燃料タンク（T - A30Y）市場改修説明図

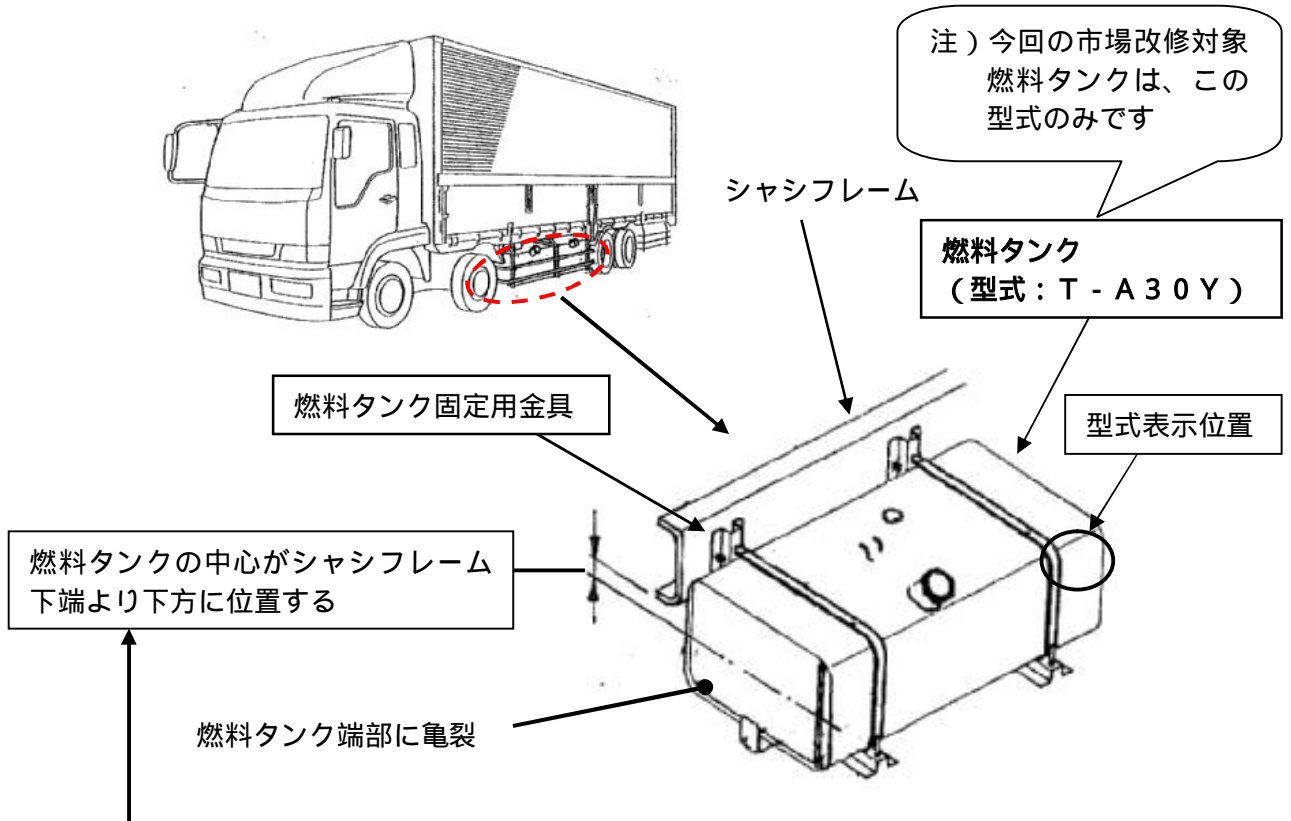
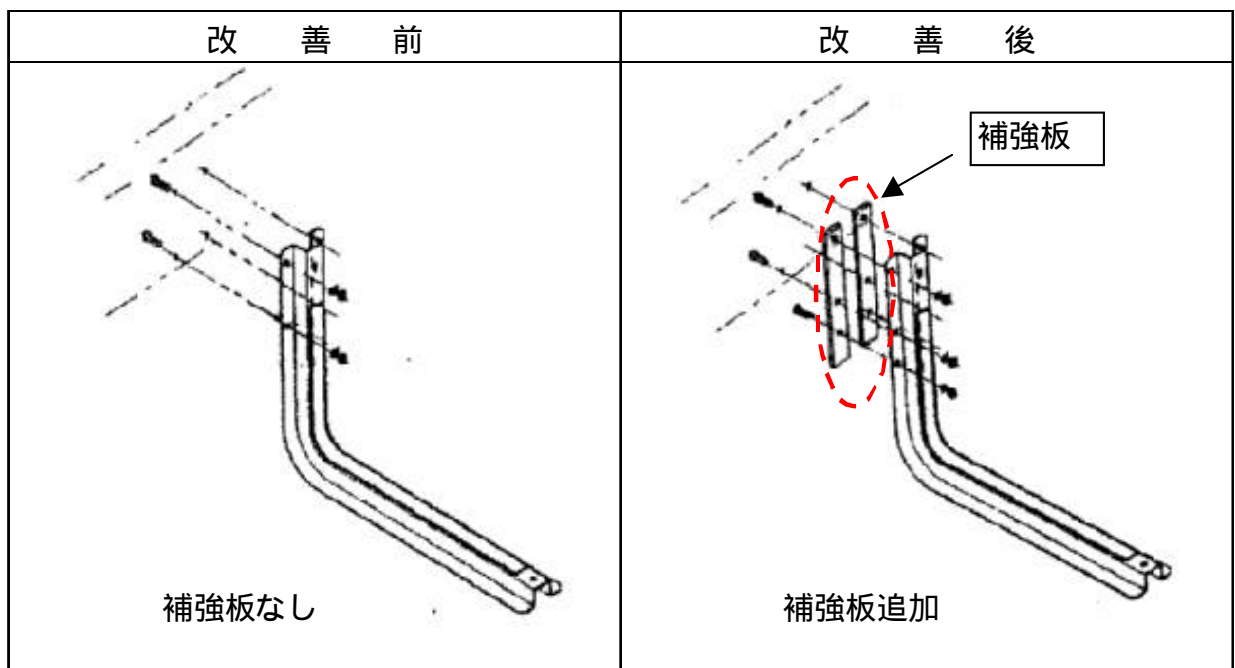
【不具合内容】

トラックの燃料タンク（型式：T-A30Y）の取付位置が不適切なものがある。そのため、そのまま使用を続けると、走行時の振動等により、燃料タンクの端部に亀裂が発生し、最悪の場合、燃料が漏れるおそれがある。

【修理概要】

燃料タンク固定用金具に補強板を追加する。また、燃料タンクを新品に交換する。

改善実施済車には、運転者席側ドア開口部のドアロックストライカー付近に No. 1993 のステッカーを貼付する。
